PI 2173

PRODUCT INFORMATION

CHEMISE DE CYLINDRE AVEC MOLETAGE SPÉCIAL

DEUTZ TTCD 7.8 L6

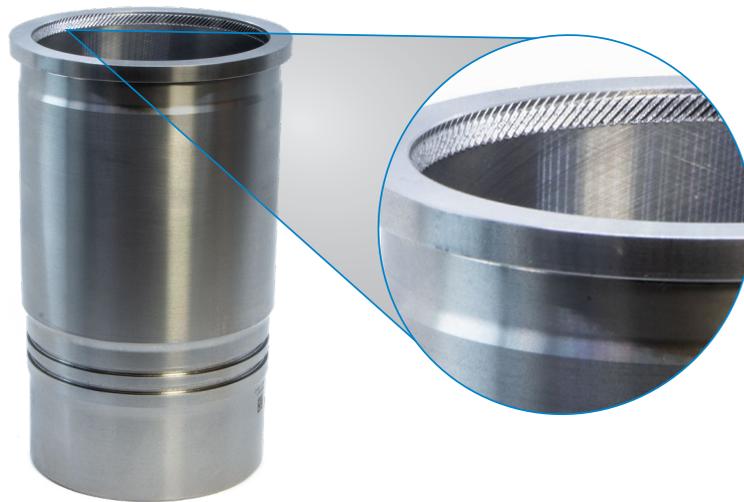
Les moteurs utilisés par les machines agricoles ou de construction fonctionnent généralement pendant de nombreuses heures de service au ralenti. La marche au ralenti favorise la formation de calamine. Pour mieux répondre à ces conditions de fonctionnement, Deutz utilise cette chemise de cylindre avec un moletage spécial sur le moteur TTCD 7.8 L6.

Le moletage favorise l'écaillage de la calamine et empêche ainsi l'accumulation de dépôts de calamine. Les dépôts de calamine peuvent en effet entraîner une forte augmentation de la consommation d'huile, car ils endommagent la surface de la chemise de cylindre.

C'est pour cette raison que la chemise de cylindre portant le numéro d'article 89 940 110 doit être utilisée pour la version agricole du moteur Deutz TTCD 7.8, notamment en cas de réparation. Motorservice la propose dans sa gamme de produits avec le piston en acier correspondant (n° d'article 41 628 600).

Contrairement à d'habitude, le piston ne peut pas être monté par le haut. Il doit être monté depuis le côté vilebrequin.
